# ZARZĄD OCZYSZCZANIA MIASTA

ZOM/NZP-3/KP/6/2676 /16

## dot. przetargu nieograniczonego ZOM/KP/6/16 na budowę placu zabaw na terenie Parku Ujazdowskiego

IV.14. SCHODY – PRZEKROJ A-A' Z ROZWIĘCIEM 1  
1:25

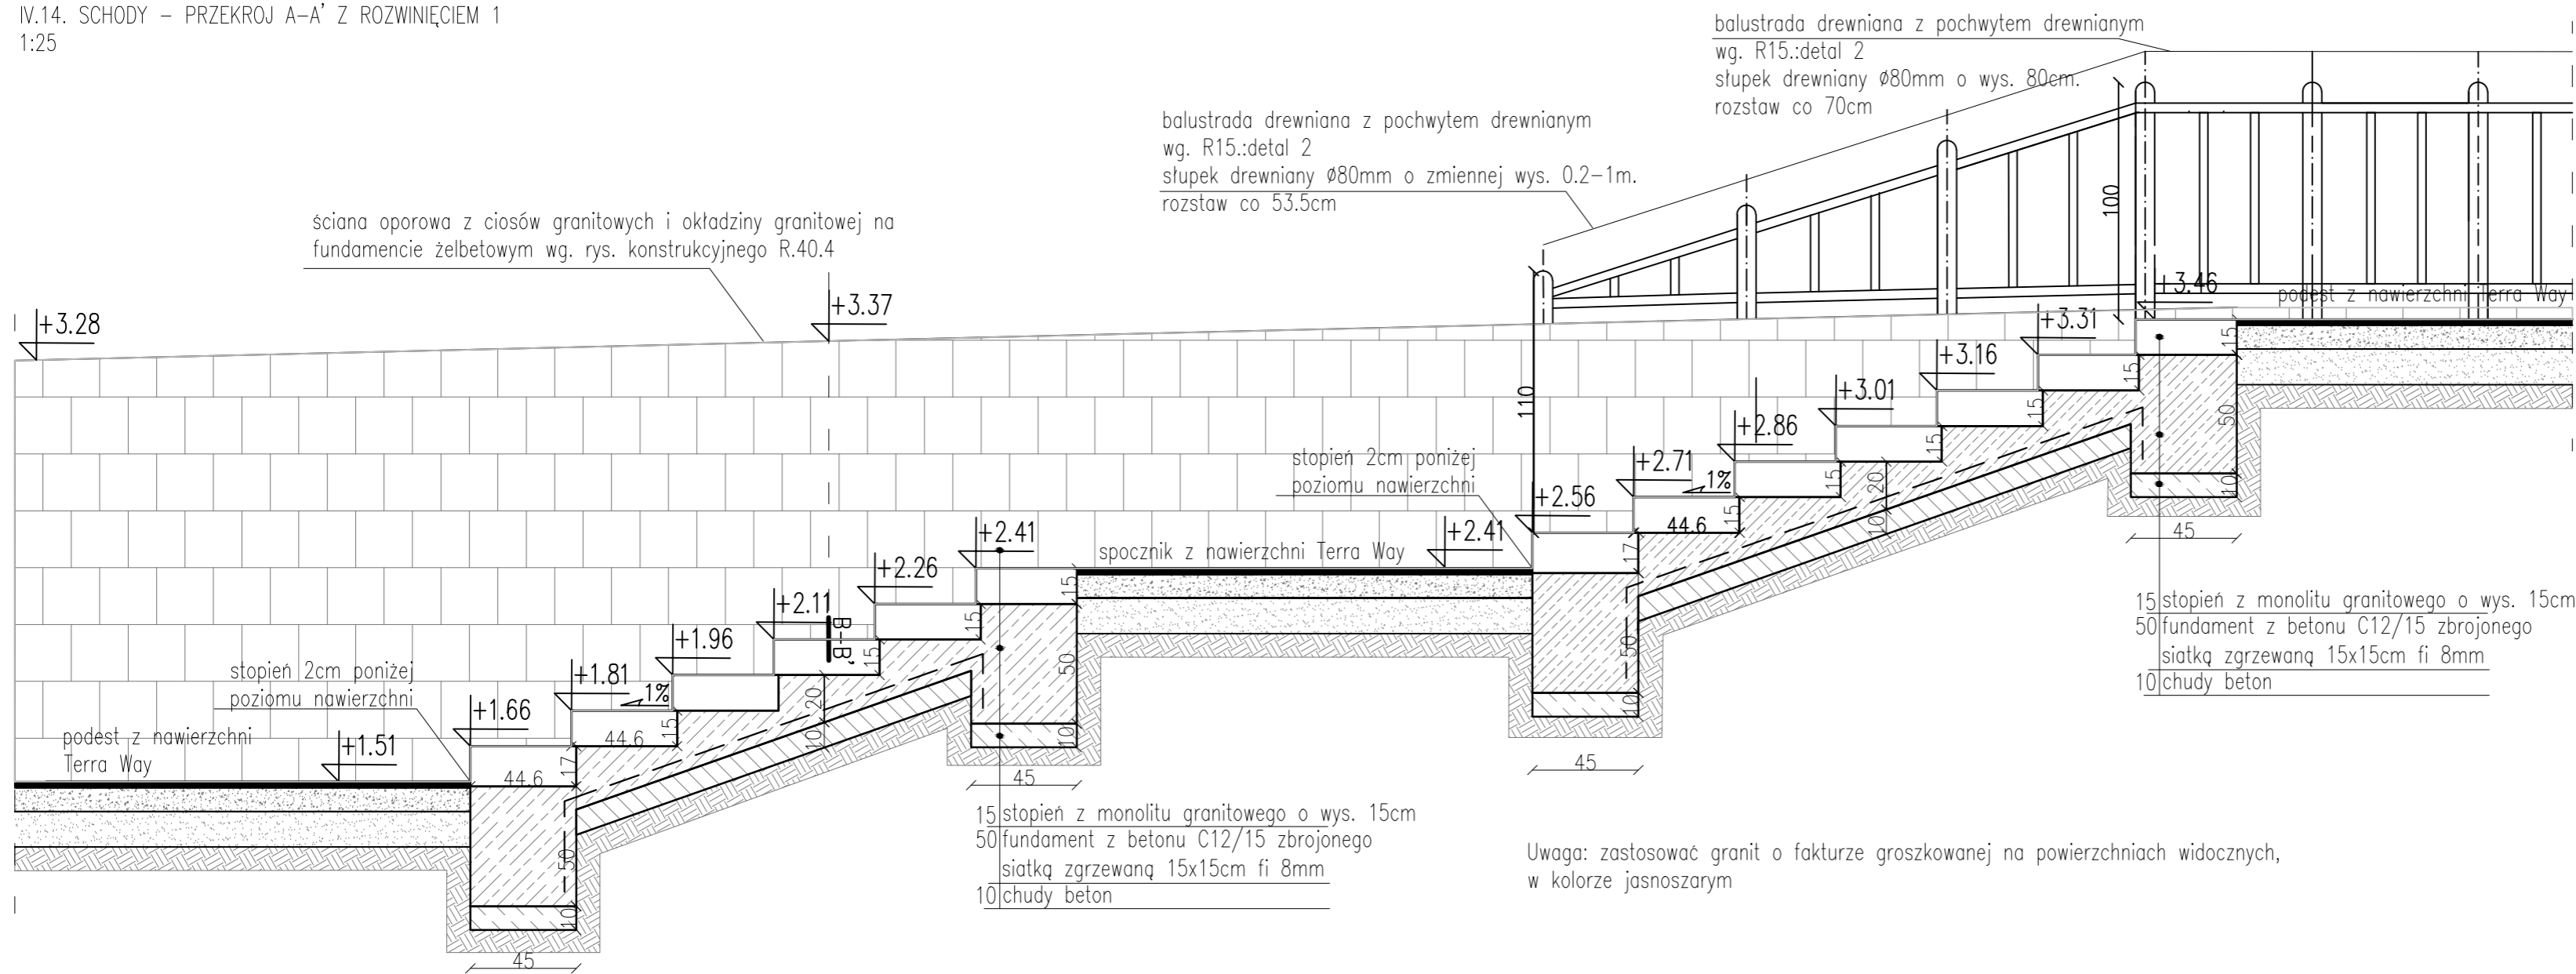
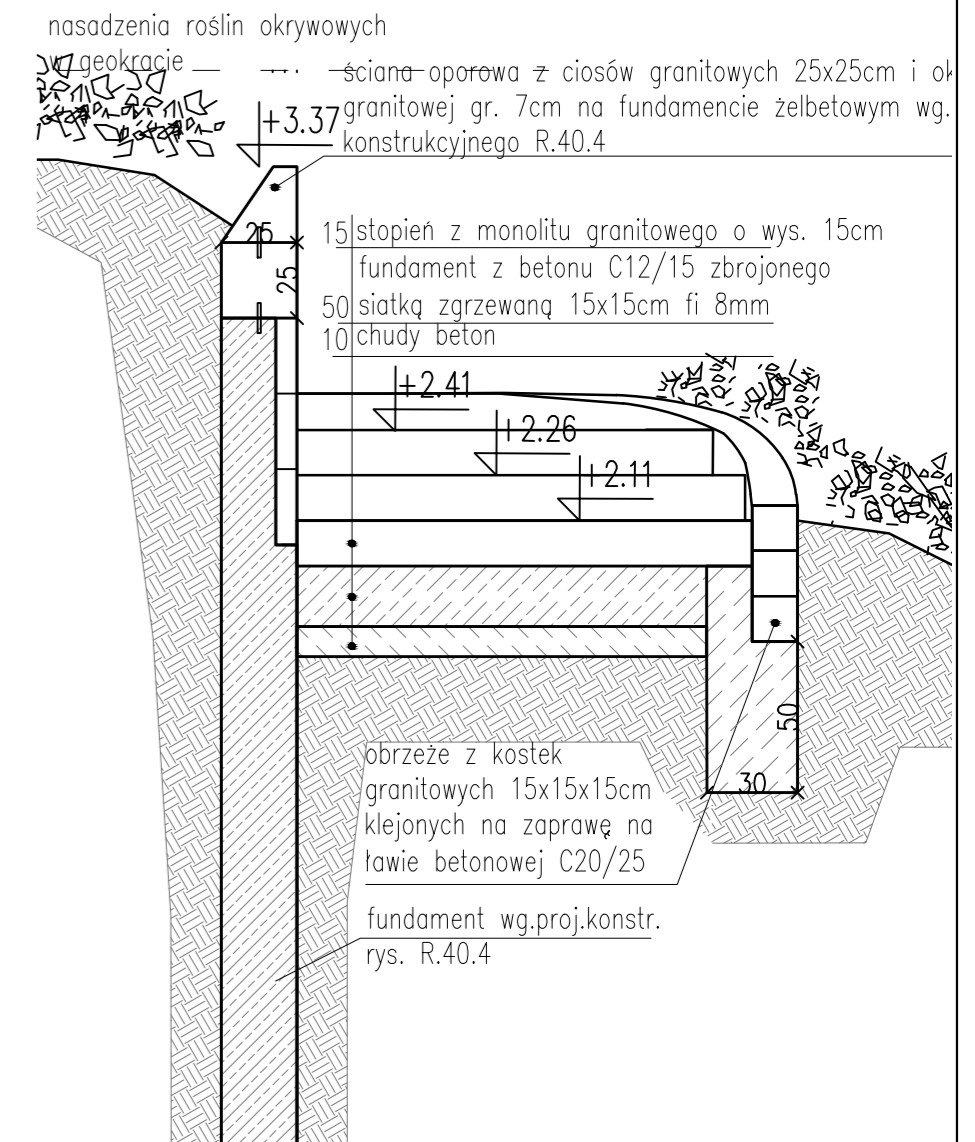
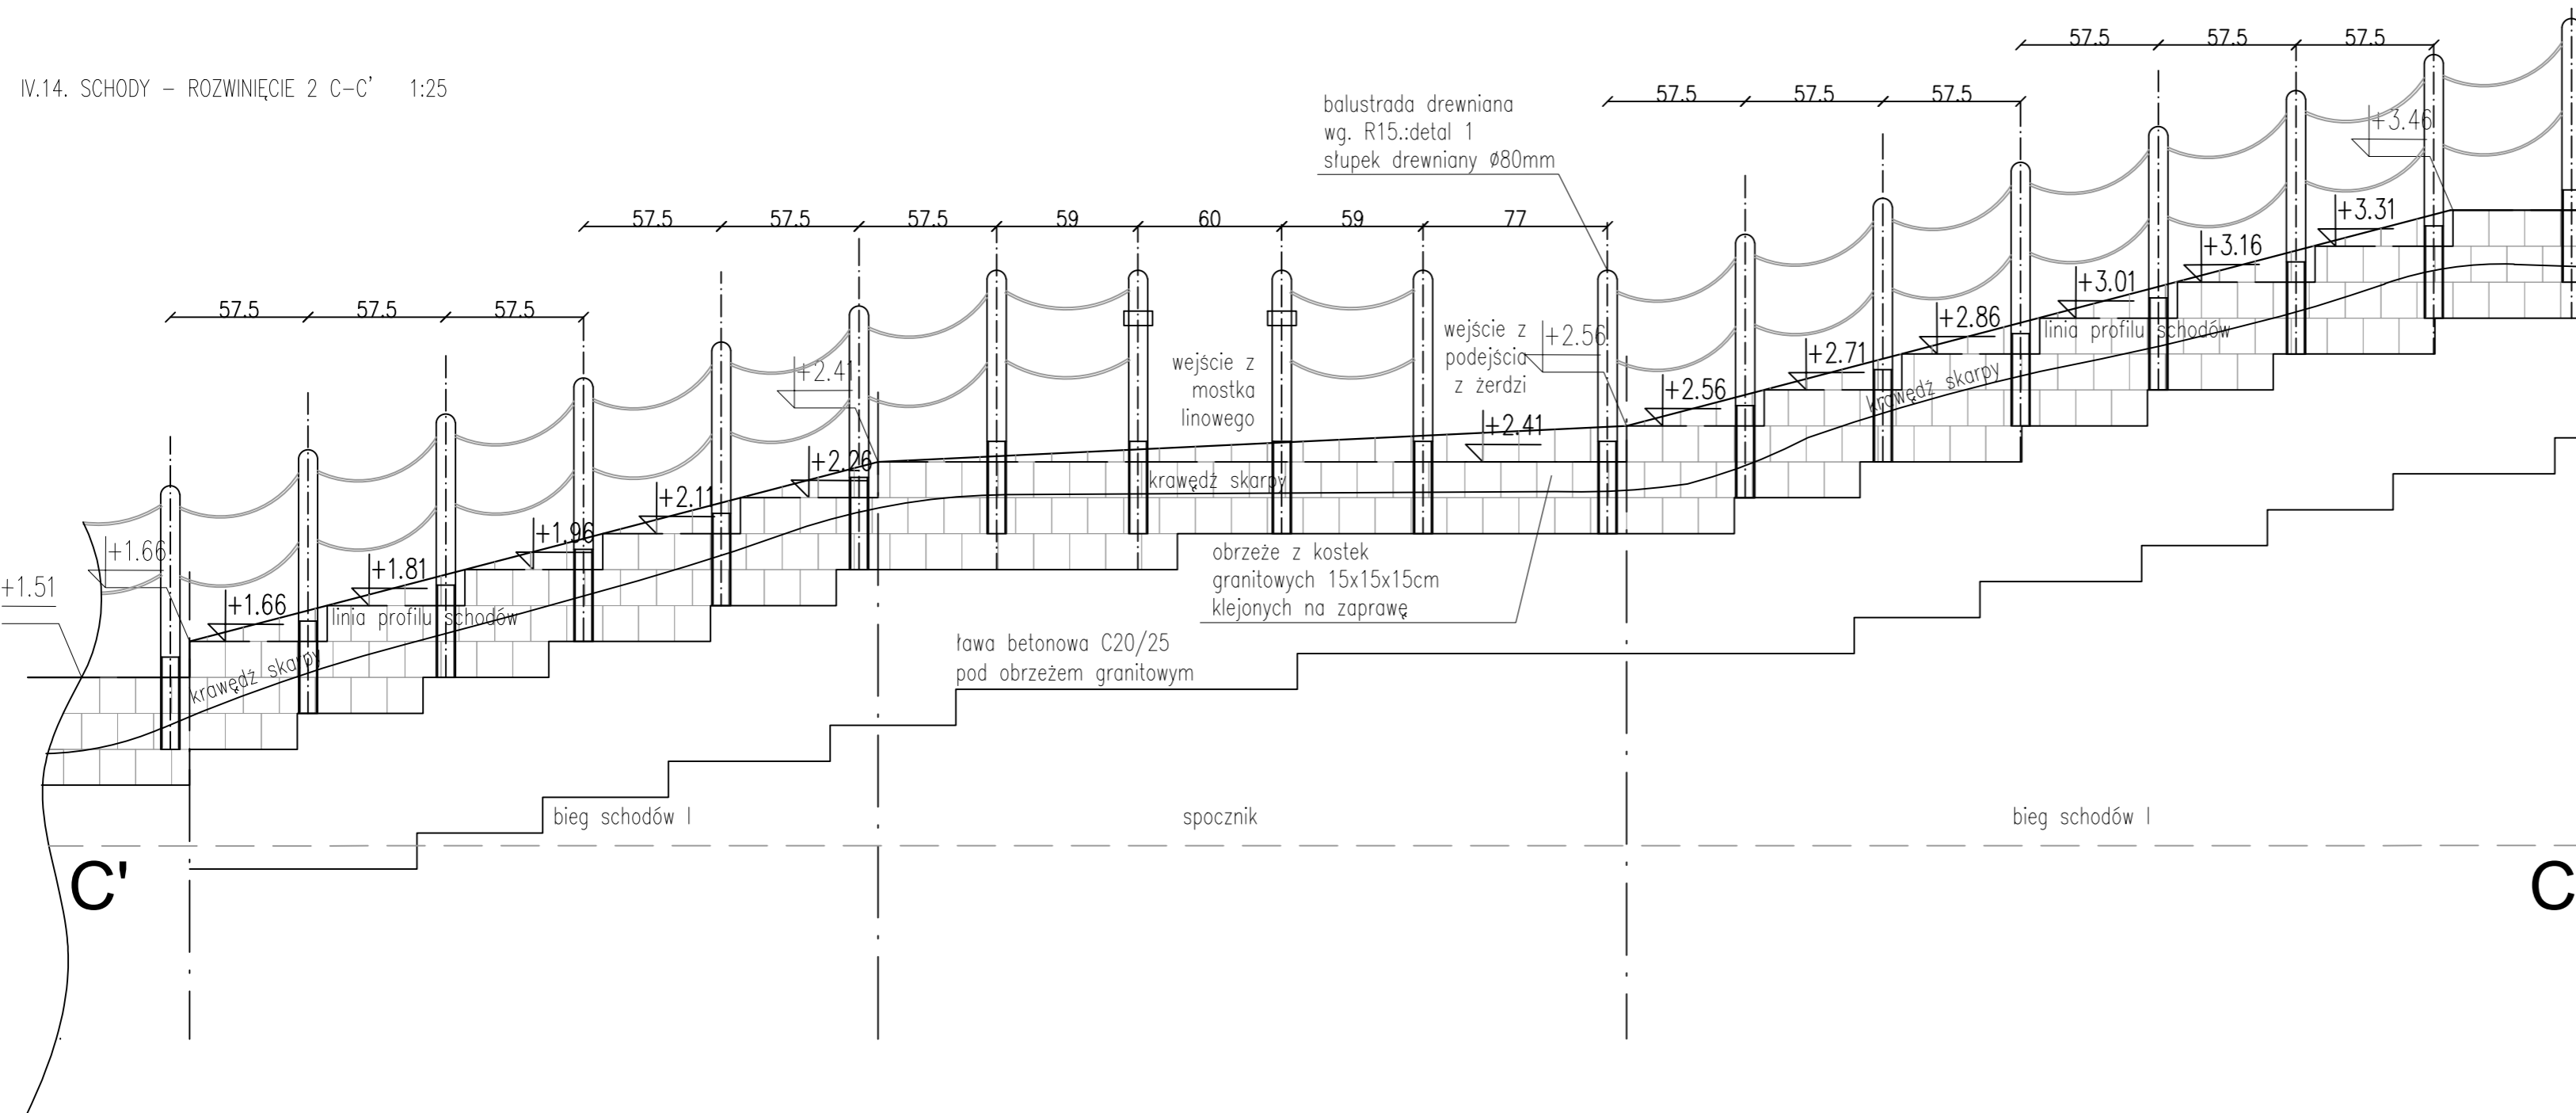
25. Prosimy o przekazanie rysunków konstrukcyjnych wraz z obliczeniami konstrukcyjnymi ścian żelbetowych tuneli V.11, V16, V17
26. Prosimy o przekazanie rysunków wraz z obliczeniami konstrukcyjnymi fundamentów schodów 1.IV.14

30. Prosimy o udostępnienie rysunków konstrukcyjnych wraz z obliczeniami konstrukcyjnymi ścian żelbetowych tuneli V.11, V16, V17
31. Prosimy o udostępnienie rysunków wraz z obliczeniami konstrukcyjnymi ściany oporowej żelbetowej schodów 1 IV.14

IV.1. TUNEL SIATKOWY ZAWIESZONY  
PRZEKRÓJ A-A' 1:10

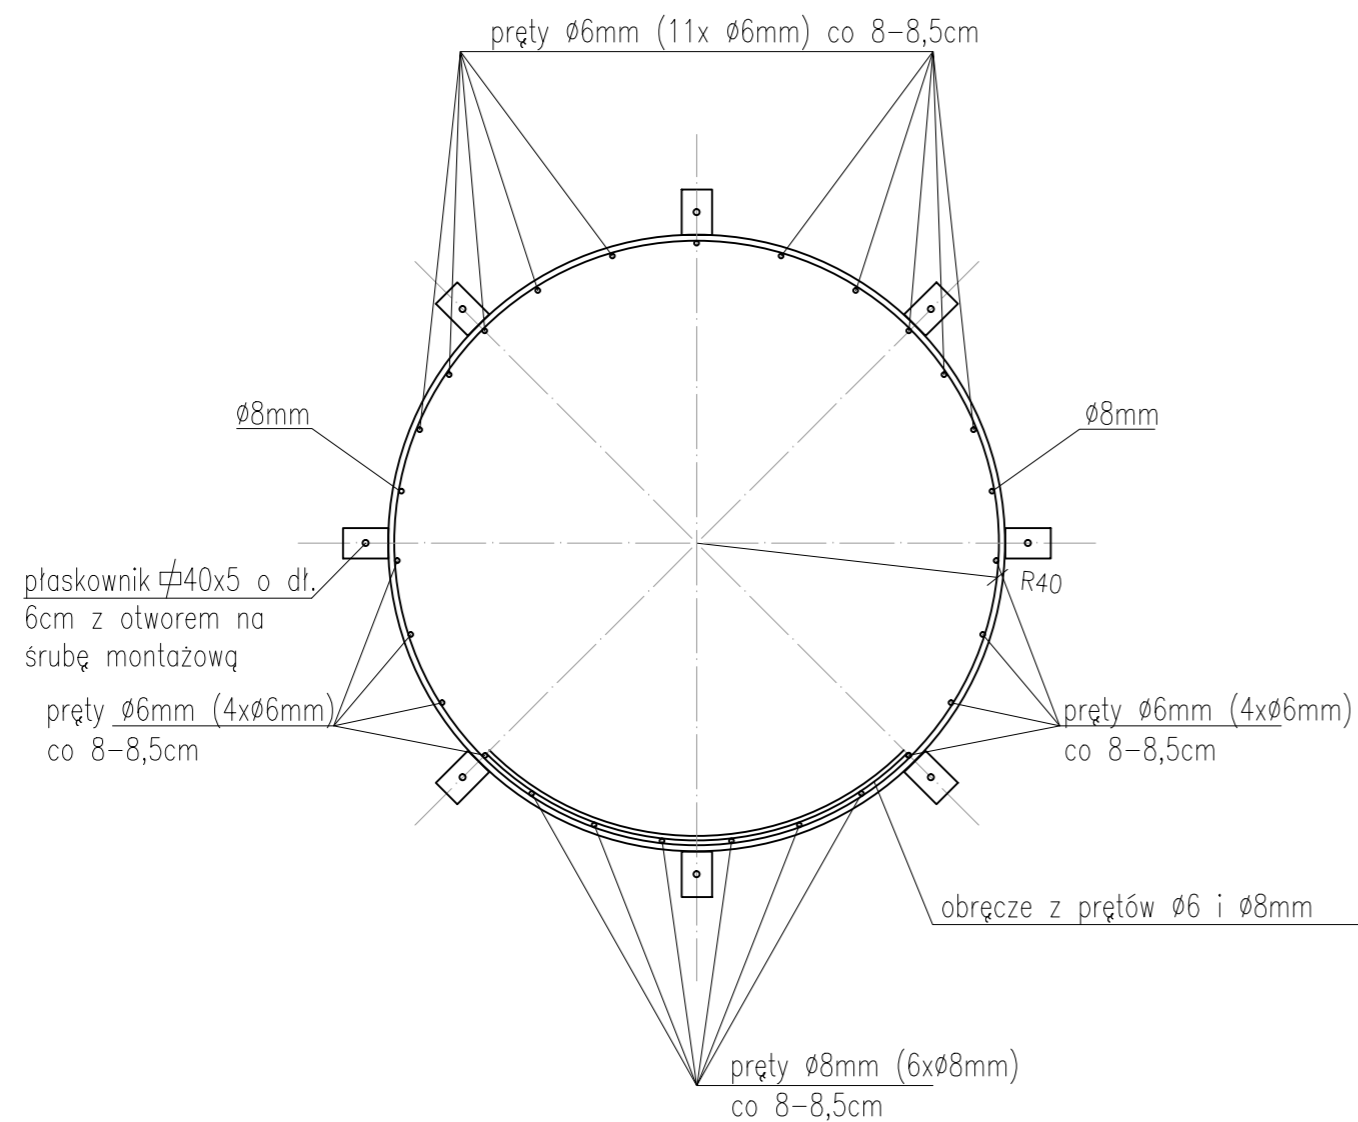
24. Prosimy o udostępnienie rysunku oraz obliczeń konstrukcyjnych dotyczącego konstrukcji wsporczej oraz fundamentowania konstrukcji tunelu siatkowego IV.1

27. Prosimy o przekazanie rysunku przedstawiającego rozwiązanie wyjścia z tunelu siatkowego IV.1 do wieży 1 nr III.6 oraz o sposób montażu tunelu siatkowego do ciosów granitowych wieży 1, nr zabawki IV.2

Ad. 24. Uzupełnia się część graficzną projektu wykonawczego będącego zał. nr 6 do SIWZ o rysunki:  
- R.38.2 Wieża 1 (III.6) Konstrukcja fundamentu. Rysunek szalunkowy.  
- R.38.3 Wieża 1 (III.6) Konstrukcja fundamentu. Zbrojenie.  
- R.45.2 Tunel siatkowy zawieszony (IV.1). Konstrukcja fundamentu pod podporą.
